第10回 特定兼用キャスクの設計の型式証明等に係る審査会合(2021年7月8日)

資料1-1

発電用原子炉施設に係る特定機器の 設計の型式証明申請

設置許可基準規則への適合性について

指摘事項 (No.9')

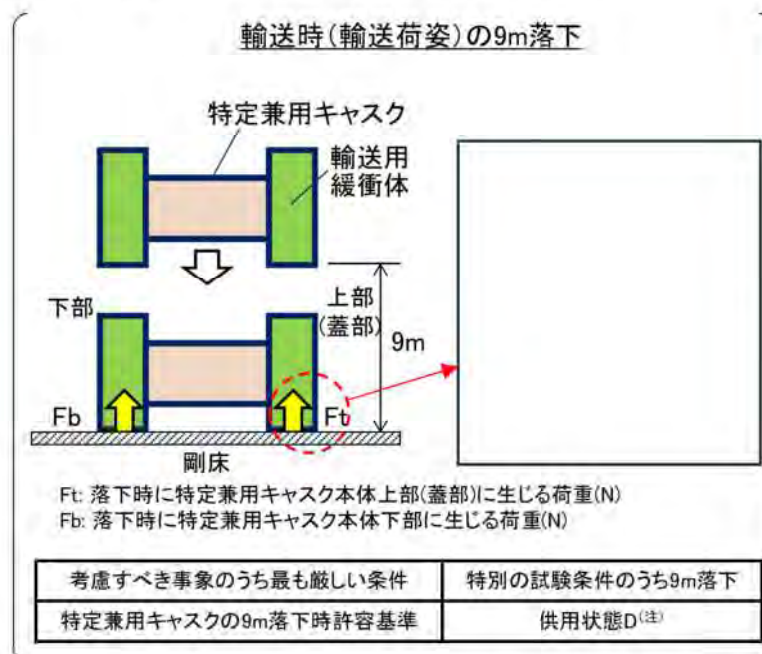
設置許可基準規則第3条(設計基準対象施設の地盤)への適合のための設計に関し、特定兼用キャスクの設置方法②に関する安全設計全般の設計方針について、電気事業者による設置(変更)許可申請に引き継ぐべき、貯蔵用緩衝体の具体的な設計条件を説明すること。

(回答)

MSF-24P型の設置方法(蓋部の金属部への衝突が生じない設置方法)において、兼用キャスク蓋部の金属部への衝突に対して安全機能が損なわれないとする安全設計条件の考え方及び電気事業者による設置(変更)許可申請に引継ぐべき貯蔵用緩衝体の具体的な設計条件をP.15に整理した。また、この整理を踏まえ、第3条及び第4条の前提条件となる安全設計全般に係る設計方針、型式証明及び型式指定での説明事項、並びに事業者審査への引継ぎ事項等をP.16～21に示した。
